改善措置事項説明図①②

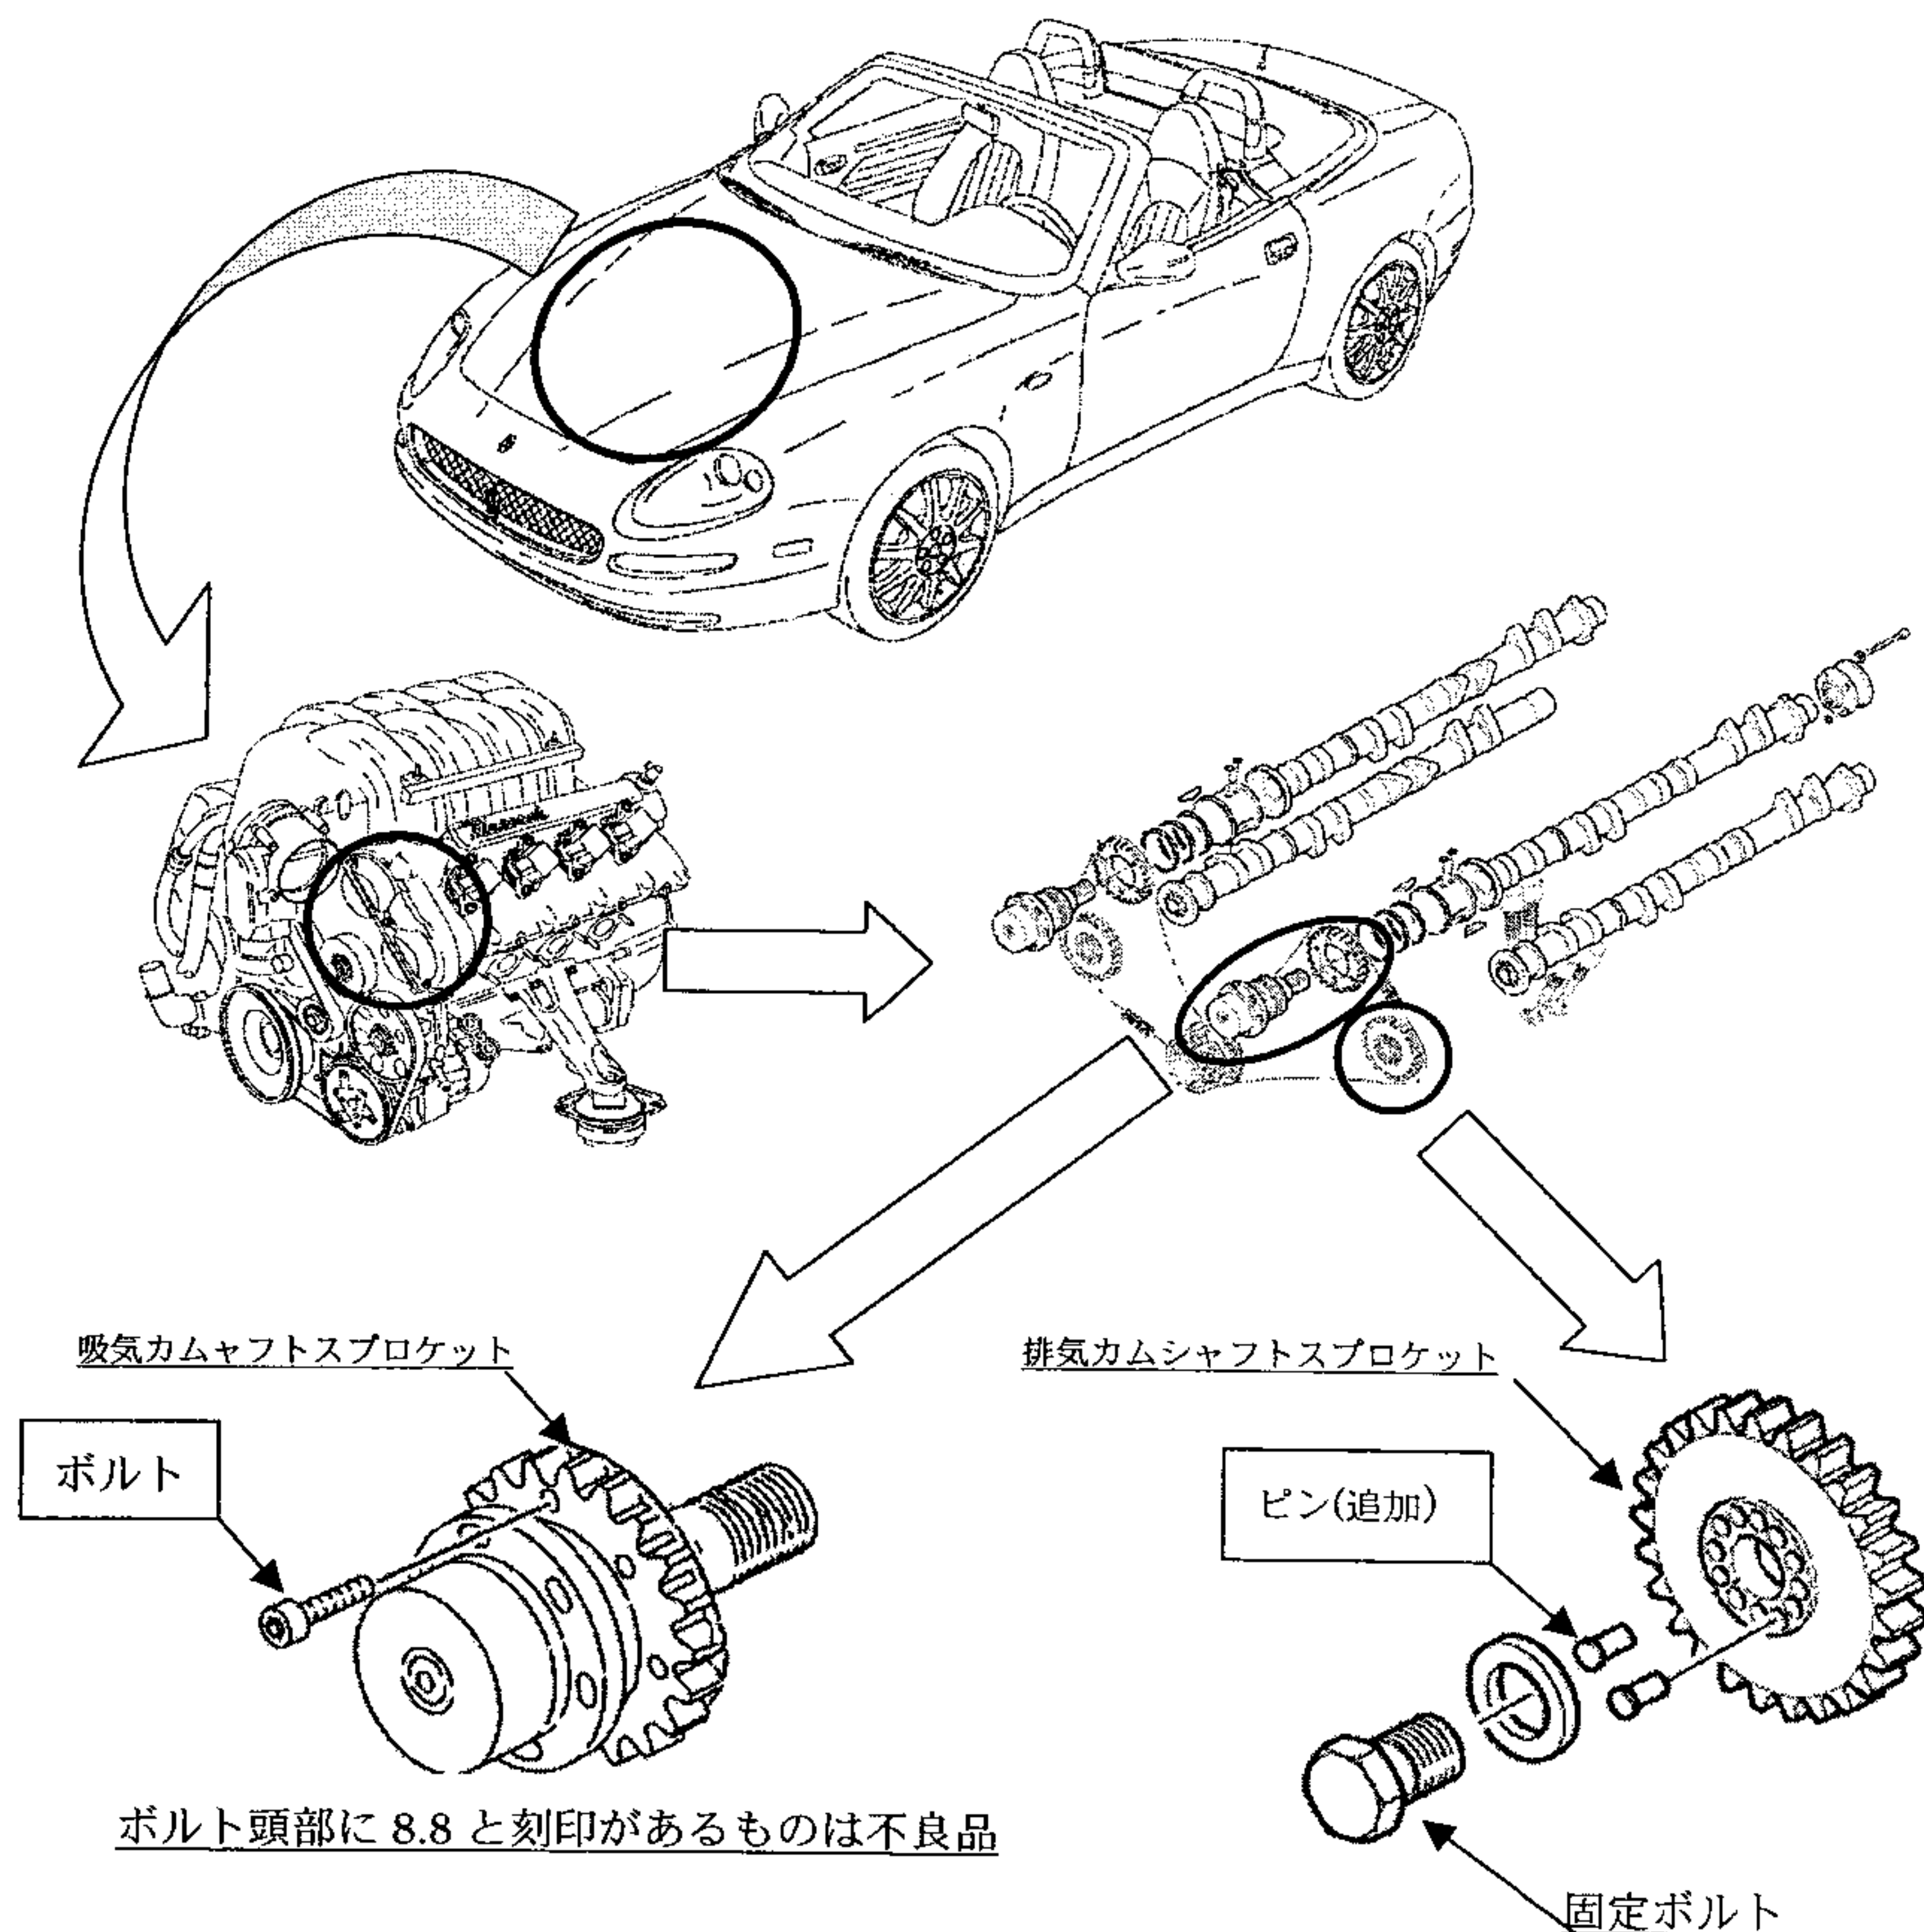
- ① 原動機において、吸気カムシャフトスプロケットを正規の材質と異なるボルトを用いて取り付けたものがあるため、強度の不足によりボルトが折損してバルブタイミングがずれ、原動機が停止し、再始動が出来なくなるおそれがある。
- ② 原動機において、排気カムシャフトスプロケットの固定ボルトの取り付け方法が不適切なため、原動機の振動で当該ボルトが緩むことがあり、バルブタイミングがずれ、原動機が停止し、再始動が出来なくなるおそれがある。

- ① 全車両、吸気カムシャフトスプロケット取り付けボルトの刻印を点検し、該当するものは正規のボルトに交換する。
- ② 全車両、排気カムシャフトスプロケットの固定ボルトに緩み防止剤を塗布し、規定トルクで締め付けを行うとともに、ガタつき防止のためピンを追加する。
